Doplňujúce informácie na objasnenie pripomienok a požiadaviek vyplývajúcich zo stanovísk zaslaných k zámeru „Fotovoltaická elektráreň PELICAN I“.

Okresný úrad Lučenec, odbor starostlivosti o životné prostredie, Námestie republiky 26, 984 36 Lučenec, list č. OU-LC-OSZP-2025/013496-034 zo dňa 19.11. 2025

Obr. 1 Detailný výrez mapového podkladu.

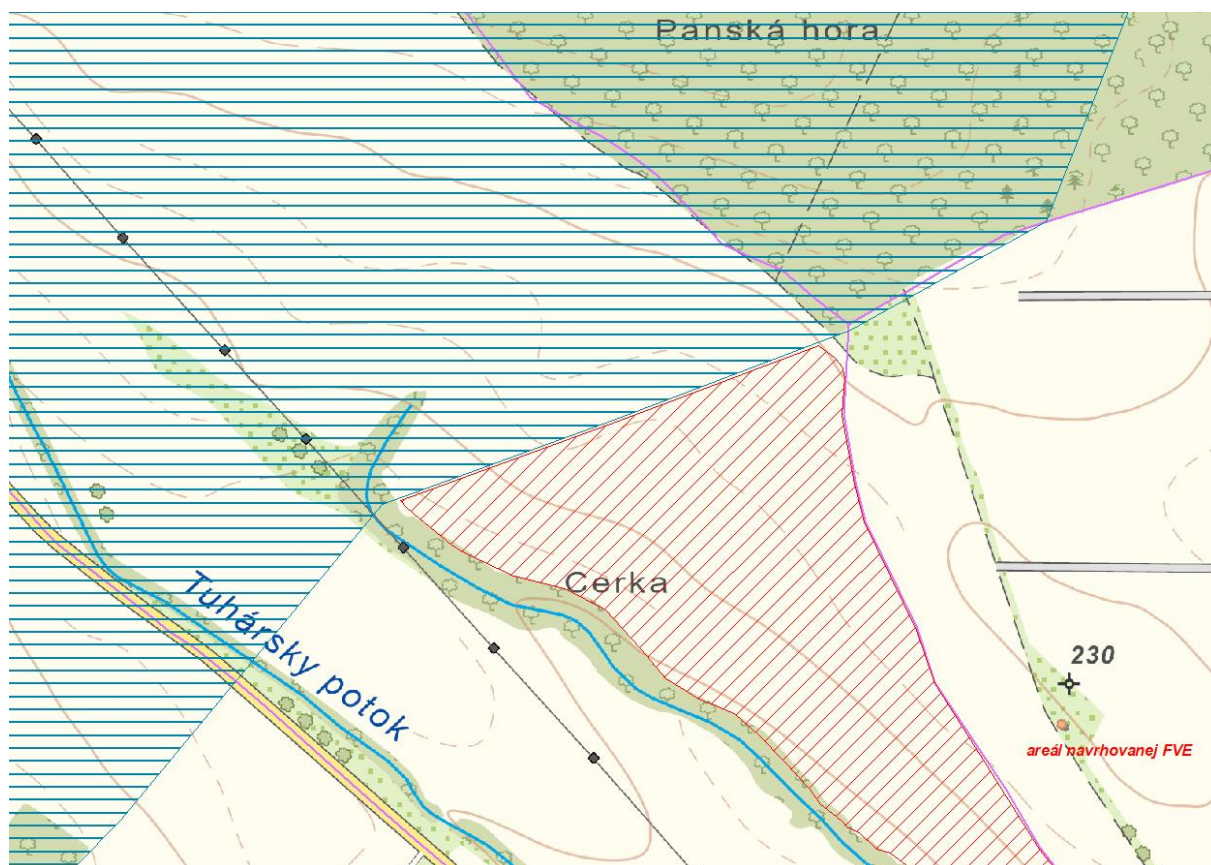
- ***Mapu prekryvu hranice zámeru s hranicou migračného koridoru veľkých šeliem.***

- ***Preukázať nulový zásah do migračného koridoru.***

Mapová príloha ako bola popísaná vyššie, vrátane zdroja mapových podkladov tvorí súčasť textovej časti doplňujúcich informácií, vrátane polygónov FVE, polygónov prvkov ConnectGREEN vo formáte SHP.

Na obr. 1 je vytvorený detail z mapovej prílohy, z ktorého je jednoznačne jasné že do migračného koridoru navrhovaná FVE nezasahuje.
